**ПЛИТЫ МОДЕЛЬНЫЕ СТАЛЬНЫЕ СО СМЕННЫМИ МЕТАЛЛИЧЕСКИМИ
ВКЛАДЫШАМИ ДЛЯ ОПОК РАЗМЕРАМИ В СВЕТУ 1000×800 мм
НА ФОРМОВОЧНЫЕ ЛИТЕЙНЫЕ МАШИНЫ С ПОВОРОТОМ
ПОЛУФОРМЫ БЕЗ ДОПРЕССОВКИ**

**ГОСТ
20116—74**

Изменение № 1 ГОСТ 20116—74 Плиты модельные стальные со сменными металлическими вкладышами для опок размерами в свету 1000×800 мм на формовочные литьевые машины с поворотом полуформы без допрессовки. Конструкция и размеры

Черт. 1

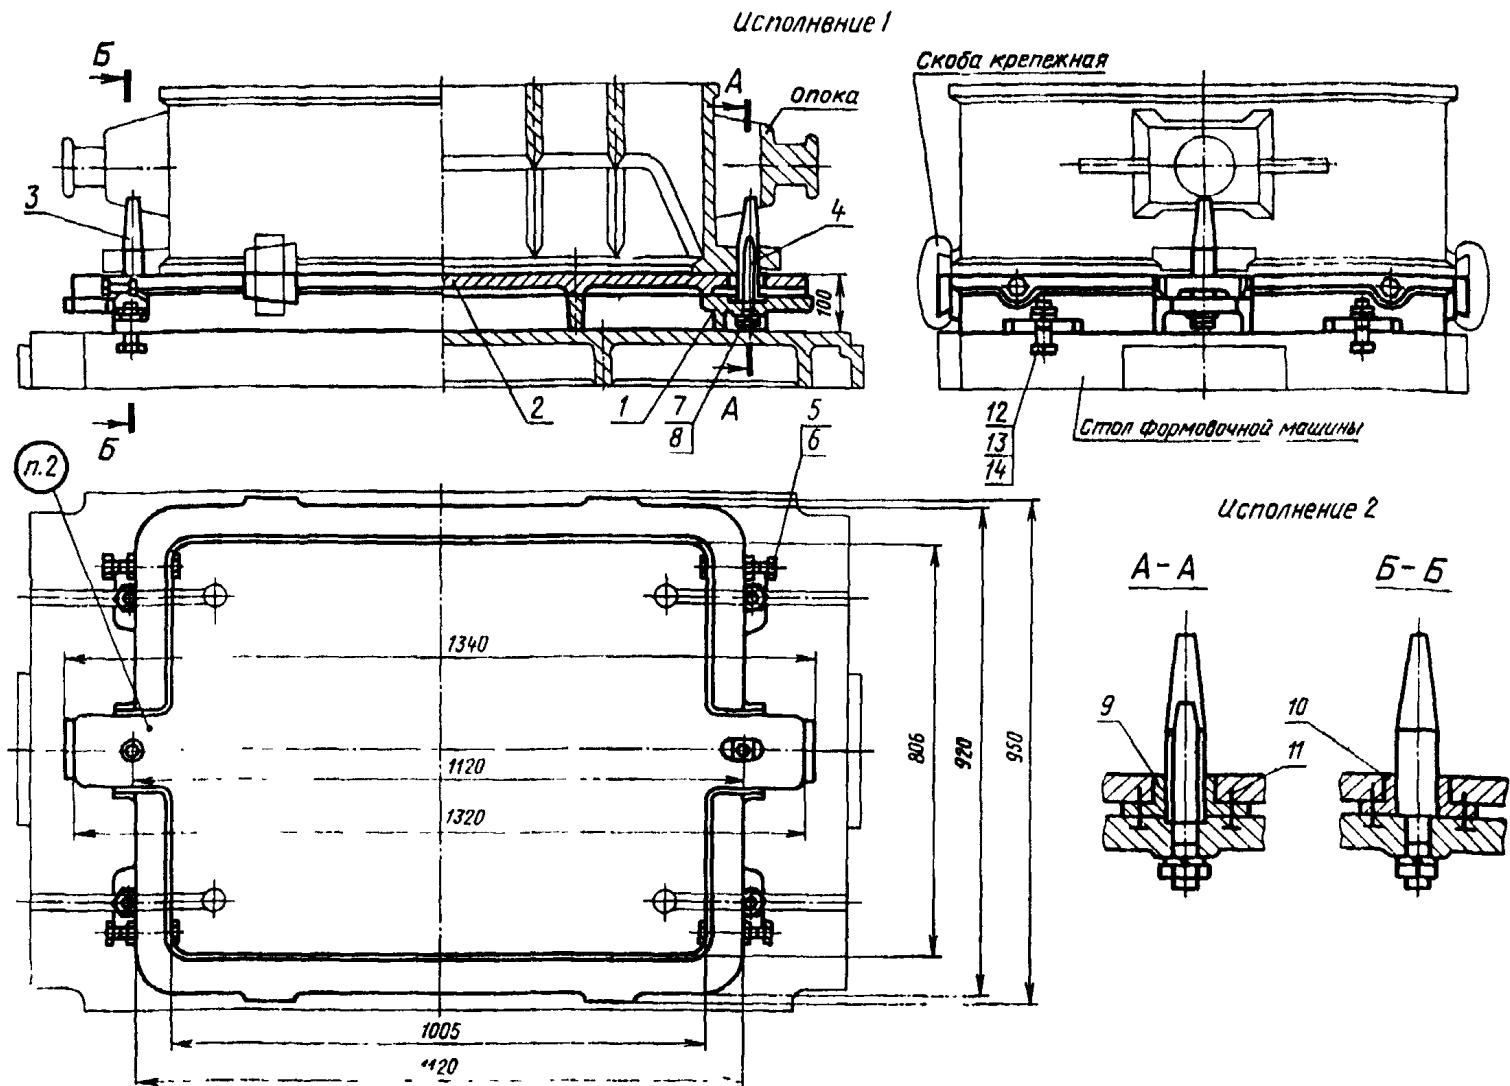
Пункт 1. Чертеж 1. Подрисуночная подпись. Заменить обозначение болта (поз. 12): M20×70.66.05 по ГОСТ 7808—70 на 7002—2585 по ГОСТ 13152—67.

Пункты 1, 3. Чертежи 1, 2. Заменить слова: «Теоретическая масса» на Масса, не более».

Черт. 2

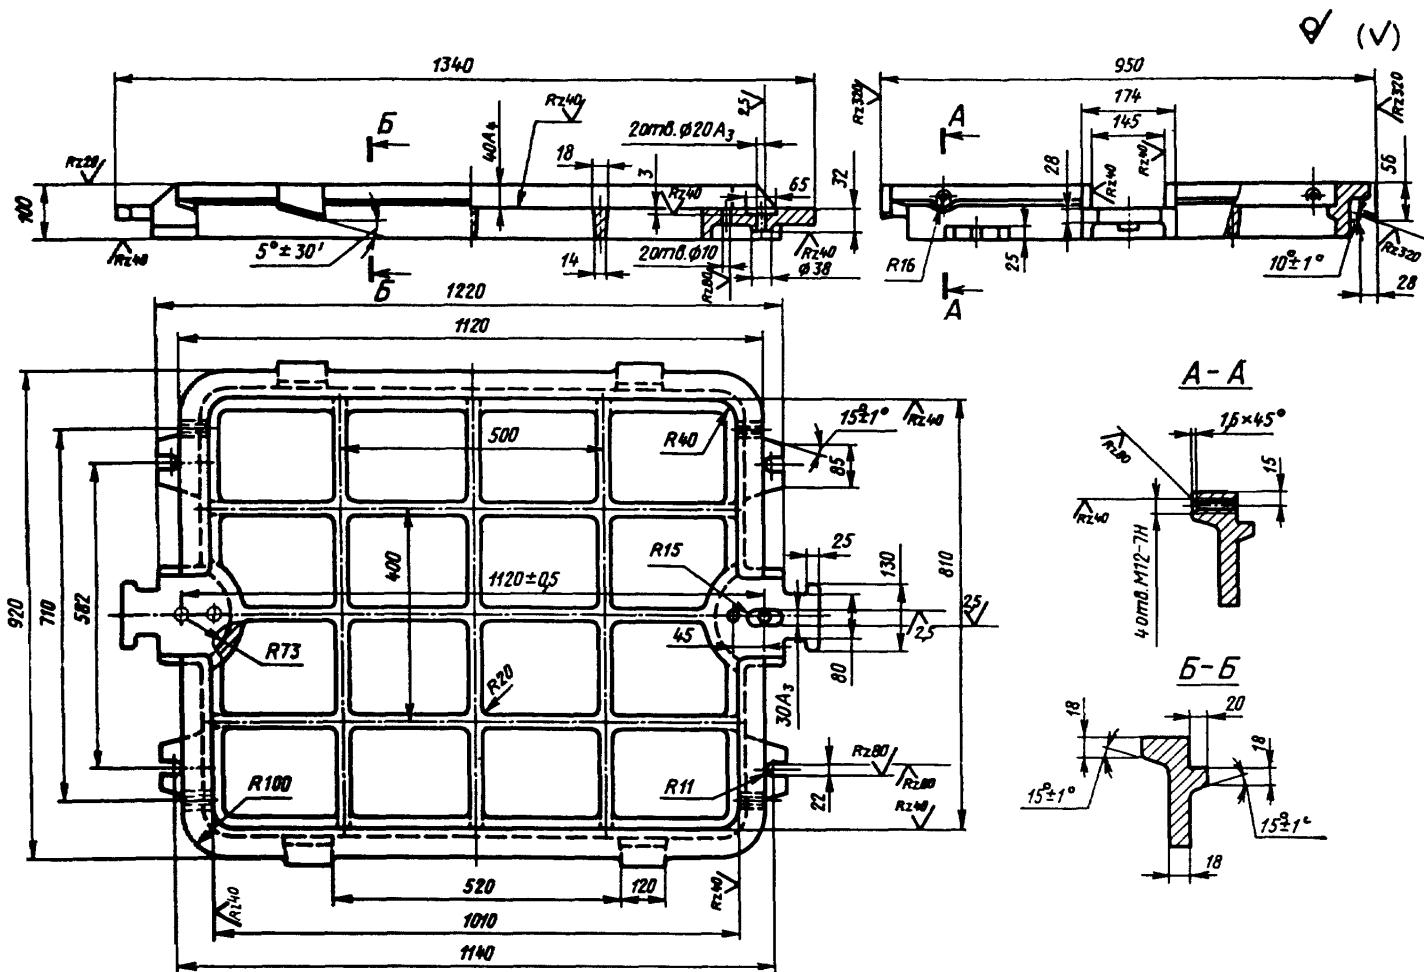
Пункт 3. Чертеж 2. Заменить обозначения: A_3 на Н8; A_4 на Н11.
